Rapport de contrôle d'installations électriques à basse et à très basse tension

RÉF. 28/2022/86911/01:1

DATE DU CONTRÔLE 30/11/2022 AGENT VISITEUR Loic Giltay
ADRESSE DU CONTRÔLE rue Feroobu 5 - 5030 BEUZET (Gembloux) TYPE DE CONTRÔLE Visite de contrôle vente ancienne installation (8.4.2.)

Schéma(s) unifilaire(s) de l'installation

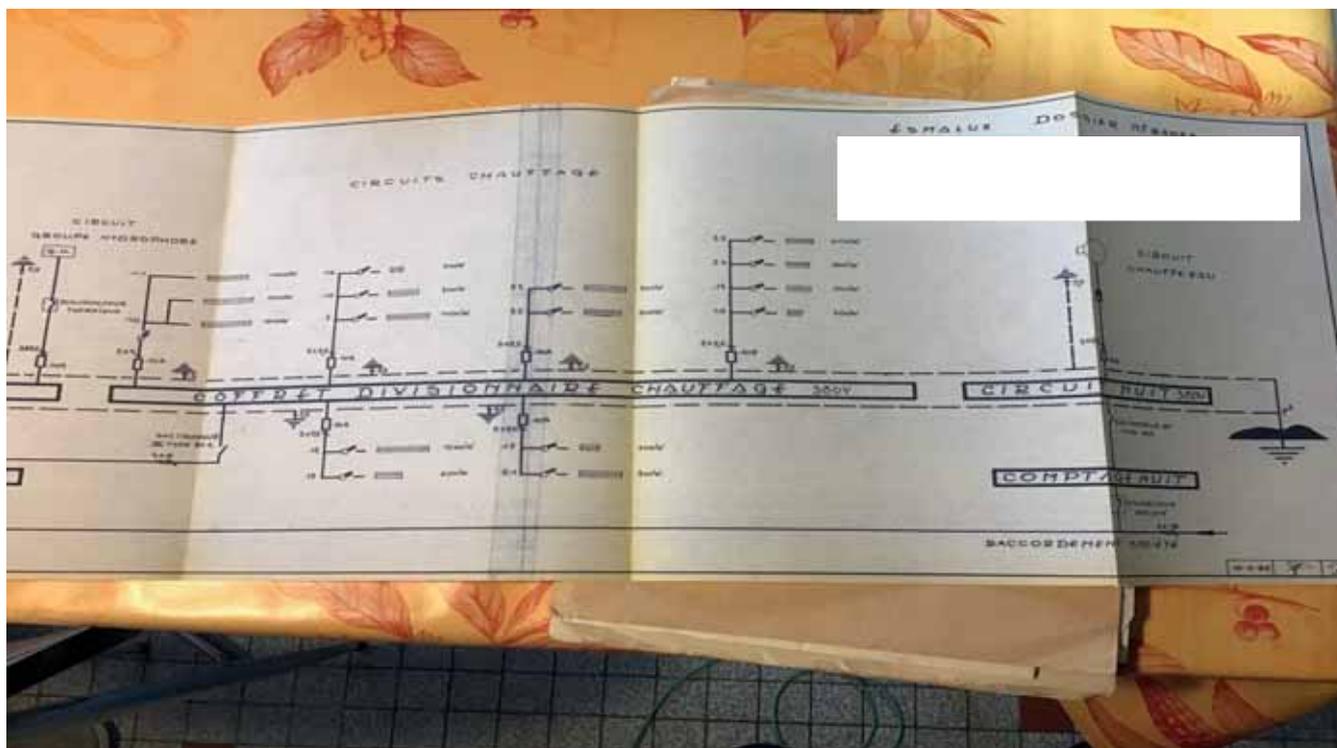
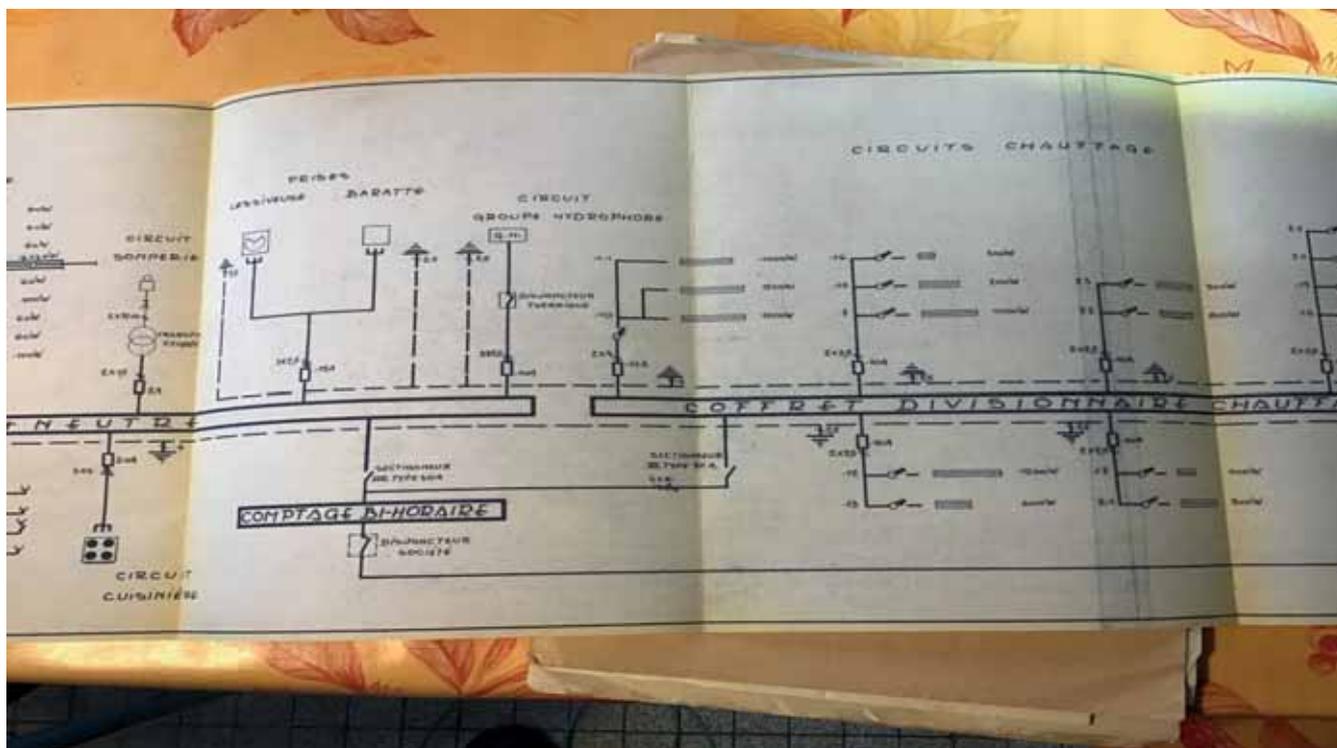
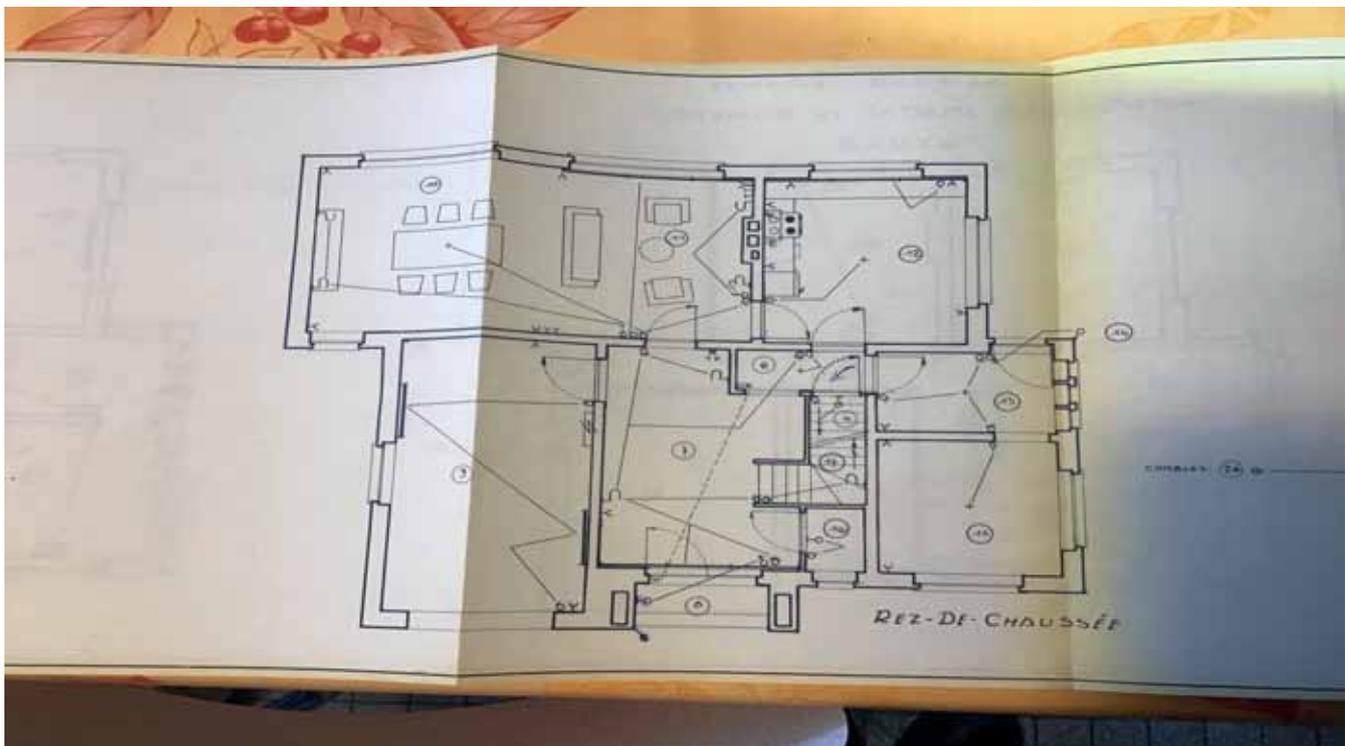
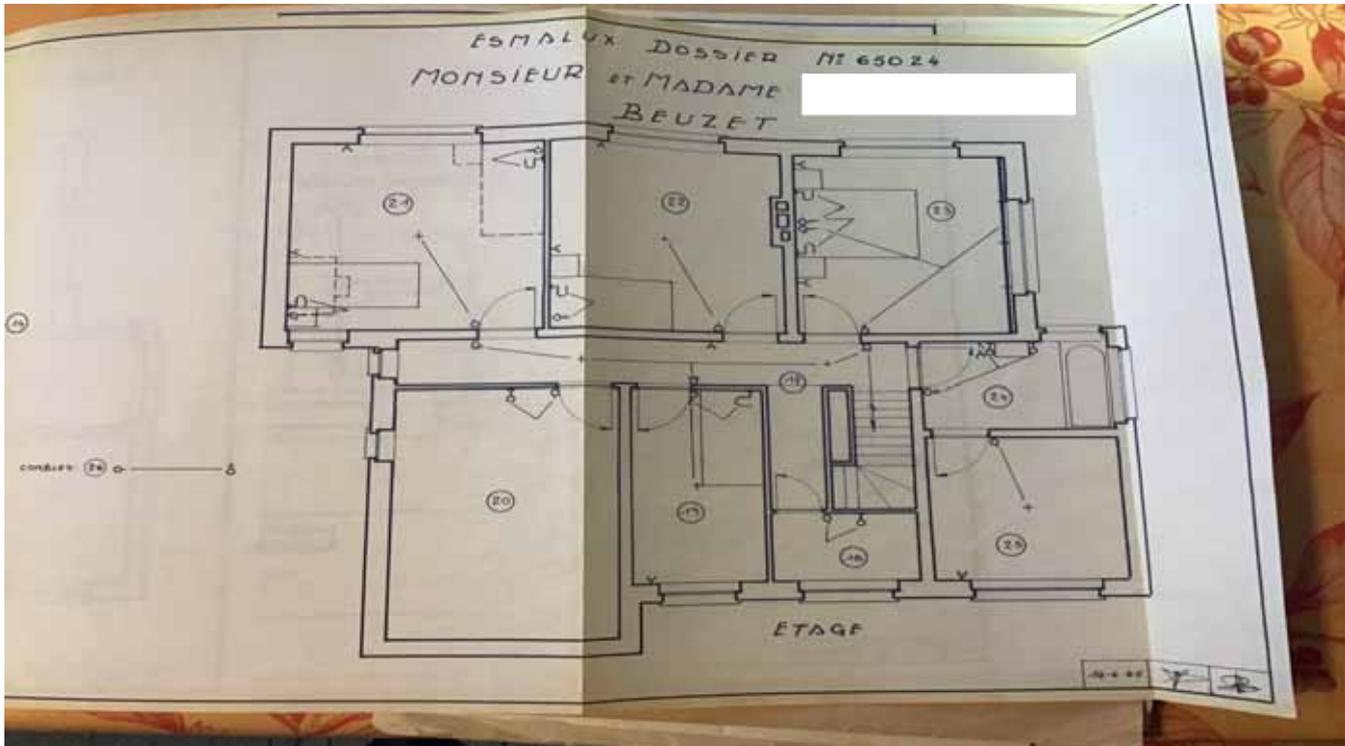
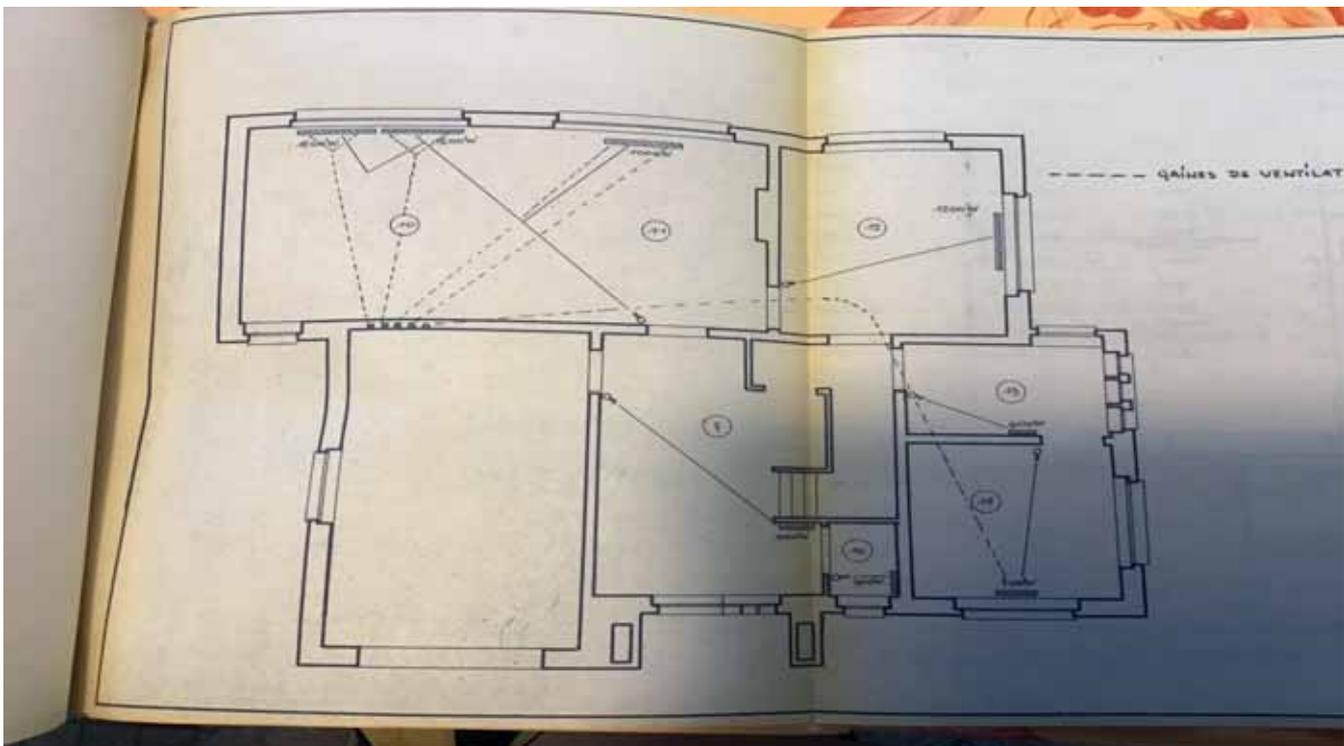
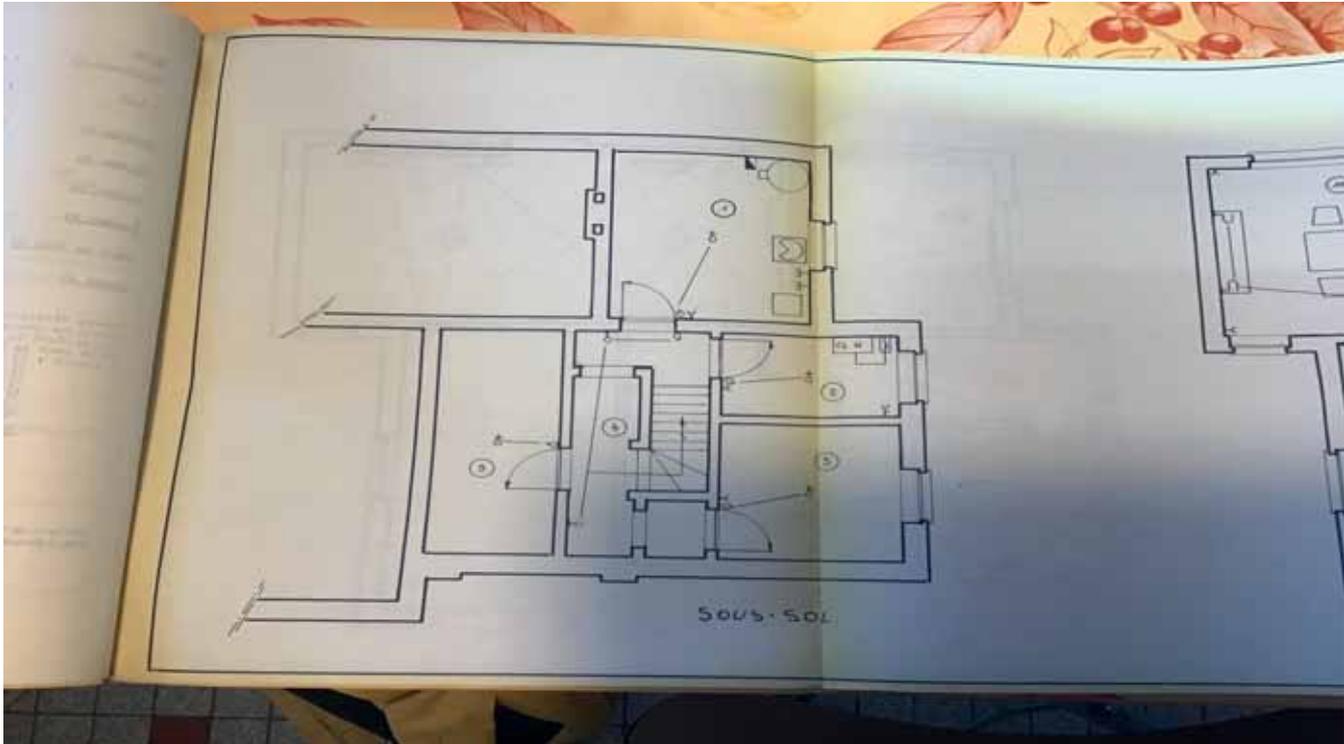
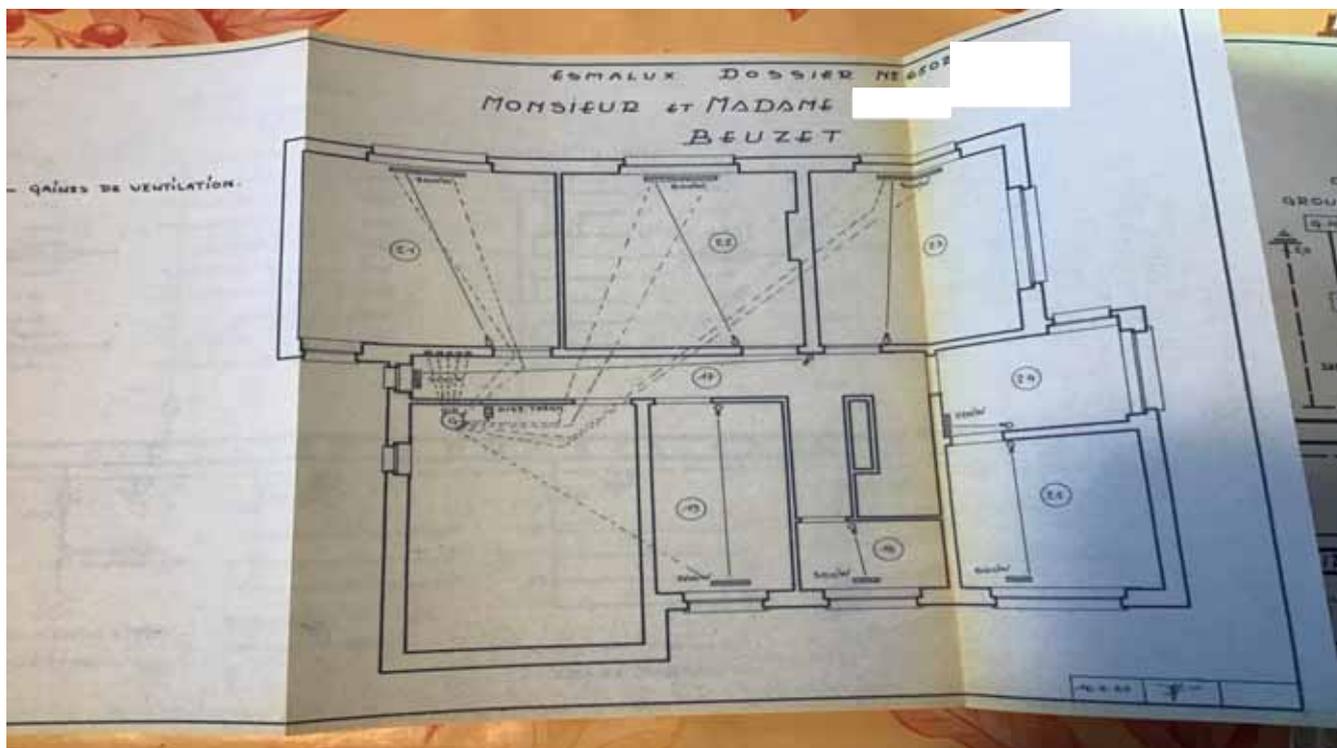
Conformité schéma(s) unifilaire(s) et plan(s) de position	Pas OK	Nombre de tableaux	4	Nombre de circuits	14+4+12+1
---	--------	--------------------	---	--------------------	-----------

- Une machine à laver et/ou assimilé est raccordée via un cordon multiprise. - 5.2.6.2.
- Les schémas unifilaires et plans de position ne sont pas conformes. - 3.1.2.;6.4.6.;6.5.7.;9.1.2.

- Les plans et schémas seront à adapter en fonction des travaux de mise en conformité qui seront réalisés.
- L'habitation étant meublée, il se peut que tout n'a pu être vérifié.
- Ancien(s) circuit(s) modifié(s), les dérogations ne peuvent pas être appliquées
- La prise de terre n'a pu être mesurée, elle sera à vérifier lors du prochain contrôle.
- L'appareillage électrique fixe ou à poste fixe suivant n'est pas présent - lave-vaisselle/sèche-linge
